PIANO URBANISTICO ATTUATIVO
AMBITO ANS C2.4 – VILLANOVA DI CASTENASO (BO)

Verifica Previsionale di Clima Acustico

INTEGRAZIONE post CdS

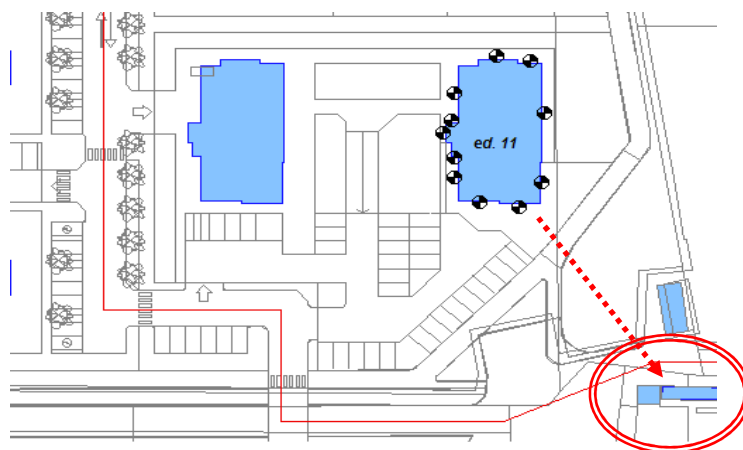
A parere della scrivente Agenzia, sulla base di quanto documentato nella relazione, si ravvisano alcuni elementi di criticità teorica quali:

- la taratura nel periodo notturno del modello affidata al monitoraggio di 24 ore in posizione coperta rispetto a via Villanova;
- la previsione del criterio differenziale presso l'edificio 11 per il rumore prodotto da un impianto tecnologico posto a ca. 30 metri a sud est dello stesso edificio, nel senso che come rumore residuo viene ipotizzato l'intero periodo di riferimento notturno e non il migliore clima acustico per esempio su base oraria;
- le misure di breve durata presso l'area destinata ad accogliere la struttura scolastica.

In relazione alle osservazioni sopra esposte, per la taratura nel periodo notturno si ritiene che i possibili errori siano non significativi in rapporto agli ampi margini di rispetto della classe acustica di riferimento. Per quanto concerne la previsione del criterio differenziale si ritiene maggiormente proficuo rimandare ad una verifica strumentale post operam, mentre si ritiene necessario procedere da subito ad un ulteriore monitoraggio con tempi di misura prossimi alla durata del periodo diurno, presso l'area in cui sorgerà la struttura scolastica. Quest'ultimo periodo ha carattere di richiesta integrazioni.
